AANVULLING AANVRAAG WABO-VERGUNNING

WINDPARK ZEEWOLDE – OVERZICHT INGEDIENDE STUKKEN

Betreft : Aanvraag omgevingsvergunning windpark Zeewolde
Datum : 23 augustus 2017
Kenmerk : 715027/03
Zaaknr : 16z0013723

Figuur 1 Fundatie RDT-01

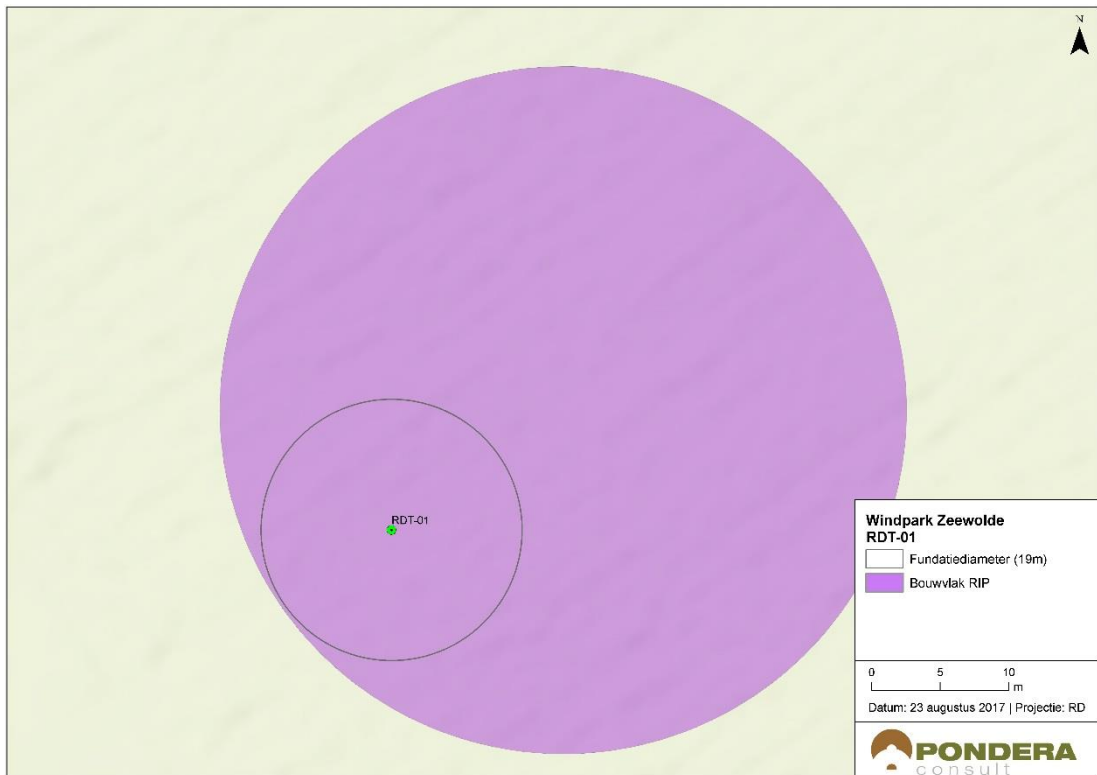
In de aanvulling van 13 juli 2017 is beschreven dat de windturbineposities van de opstellingslijn Roerdomptocht (RDT) zijn geoptimaliseerd. Alle dertien windturbines zijn licht (circa 15 meter) verschoven binnen de schuifruimte die het Rijksinpassingsplan (RIP) biedt. De fundatiediameter van de windturbines in deze lijn wordt naar 19 meter aangepast om te garanderen dat de windturbinefundatie geheel binnen het bestemde bouwvlak van het Rijksinpassingsplan bevindt. De aanpassing is opgenomen in Bijlage 1. In het addendum in onderhavig document zijn tevens kaarten opgenomen waaruit blijkt dat de fundaties van alle windturbines geheel binnen het bestemde bouwvlak van het RIP vallen.

Er is een nieuwe versie van Bijlage 4C aan de vergunningaanvraag toegevoegd. Bij de principetekening van de fundatie was een maximale fundatiediameter van 23 meter aangegeven. De nieuwe versie (d.d. 23-08-2017) bevat de volgende tekstuele opmerking bij de tekeningen: "Bij de windturbines RDT-01 t/m RDT-13 geldt een maximale fundatiediameter van 19 meter."
